Změnový list

Projekt: „Zajištění kapacity a kvality SV Pardubice“
Podprojekt 1 - III. Část Intenzifikace ÚV Hrobice

Číslo změnového listu: 1/9

Název změnového listu: Změna povrchové úpravy v nádrži prací vody pro ultrafiltraci (místnost č. 08)

SO 01 NOVÁ BUDOVA
SITUACE UMÍSTĚNÍ NÁDRŽE PRACÍ VODY
PRO ULTRAFILTRACI

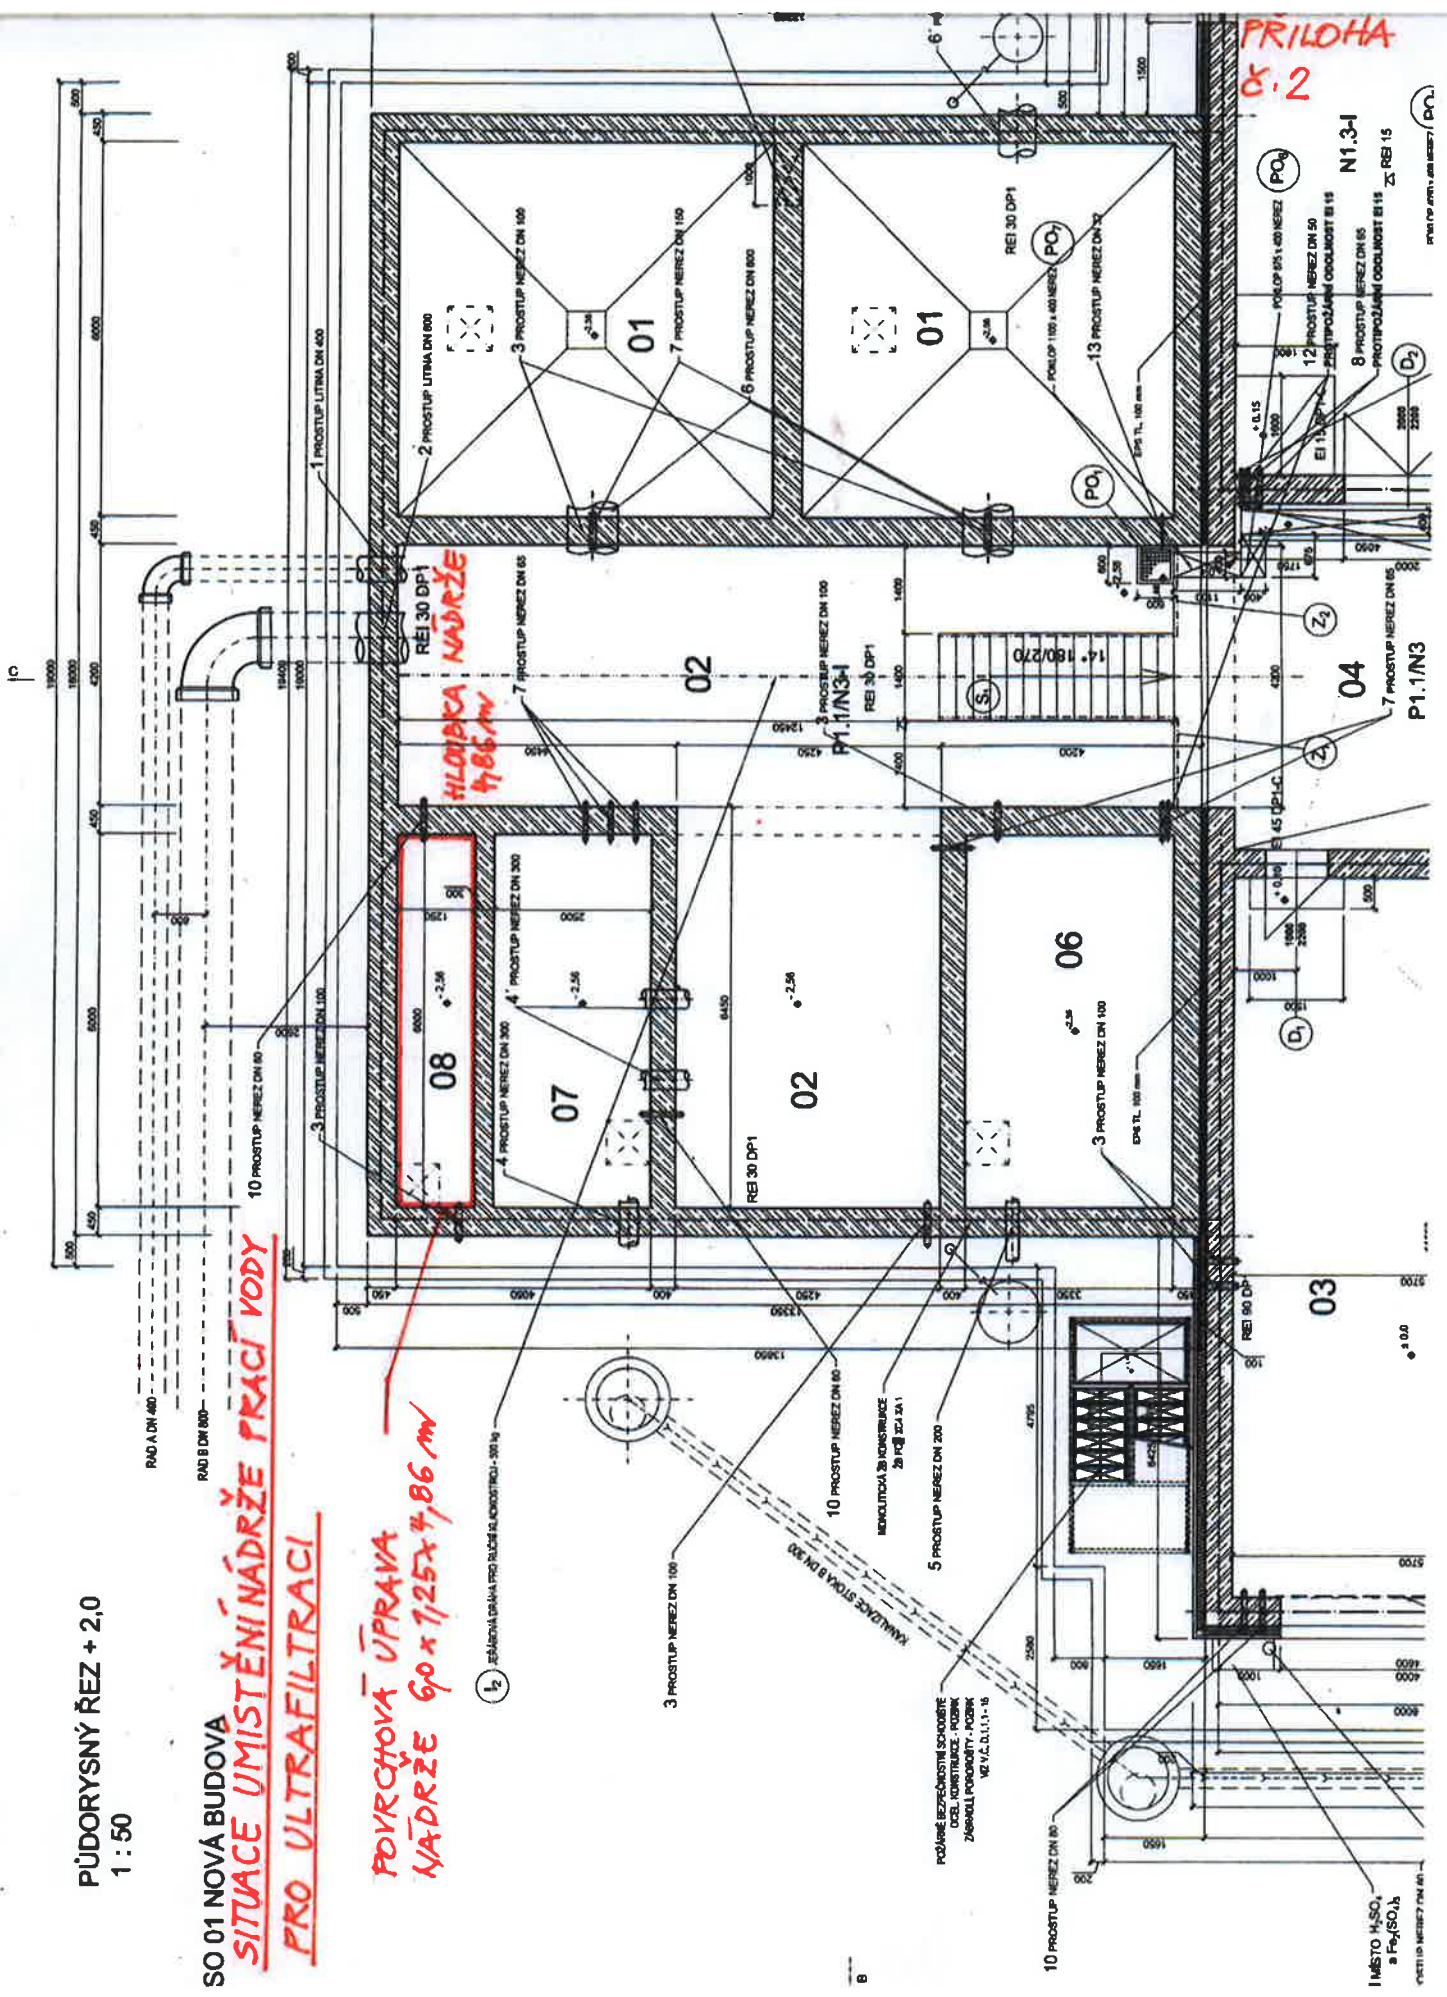
Změna povrchové úpravy v nádrži prací vody pro ultrafiltraci (místnost č. 08) v objektu SO 01 z původně odsouhlaseného řešení pomocí systému na bázi epoxi-cementu (odsouhlaseného v ZL 1/2) na řešení pomocí hydroizolační fólie.

Odsouhlasené technické řešení povrchové úpravy v nádrži prací vody pro ultrafiltraci nebylo možné, vzhledem k situaci na trhu, zajistit dodavatelsky v požadovaný čas a proto navrhnul zhotovitel změnu technického řešení povrchové úpravy pomocí vyložení nádrže fólií ALKORPLAN 35052 v tl. 1,5 mm. Tato fólie má atest na styk s pitnou vodou.

Nově navržená skladba povrchové úpravy je:

- geotextilie
- PVC fólie ALKORPLAN 35052, tl. 1,5 mm

Skladba: Geotextilie 300 g/m²
 PVC Alkorplan 35052 tl. 1,5 mm
